大飯発電所原子炉施設保安規定変更認可申請書の補正について

大飯発電所原子炉施設保安規定変更認可申請書の補正内容

別添 大飯発電所原子炉施設保安規定変更前後比較表

第 1 2 6 図 原子力防災組織図

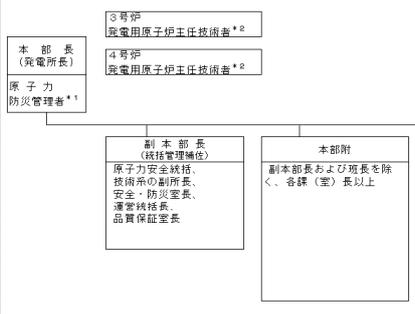
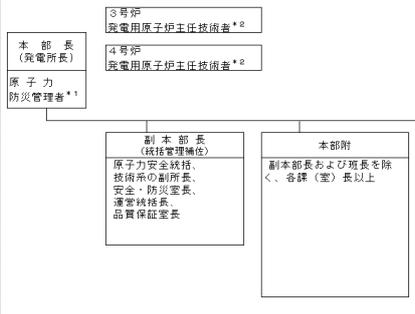
| | | 警戒体制 | | 原子力防災体制 | |
|--------|--------------------------------------|--|--|--|--|
| 発電班 | 発電室長 | 発電室の係長、定機課長、 <u>廃止措置管理課長</u> 、 <u>当直課長</u> 、 <u>当直主任</u> | 1. 事故状況の把握、整理 2. 事故拡大防止のための措置 3. 発電所設備の保安維持 4. 消火活動 | 1. 事故状況の把握、整理 2. 事故拡大防止のための措置 3. 発電所設備の保安維持 4. 原子力災害合同対策協議会における情報収集 5. 消火活動 | |

職務分担見直しに伴う変更
 組織改正に伴う変更(廃止措置プラントの体制見直し)

図 1 9 4 原子力防災組織図

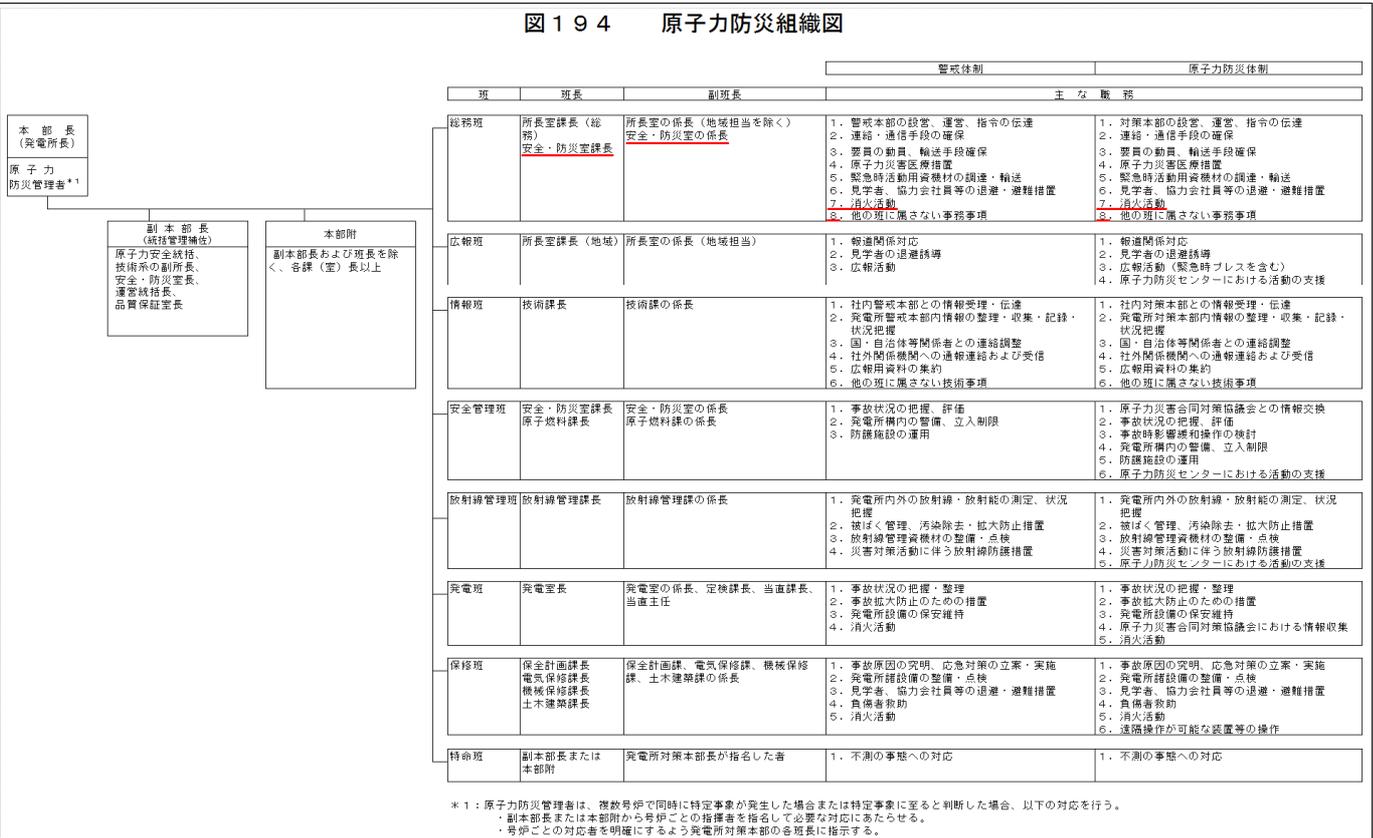
理由
職務分担見直しに伴う変更
組織改正に伴う変更（廃止措置プラントの体制見直し）
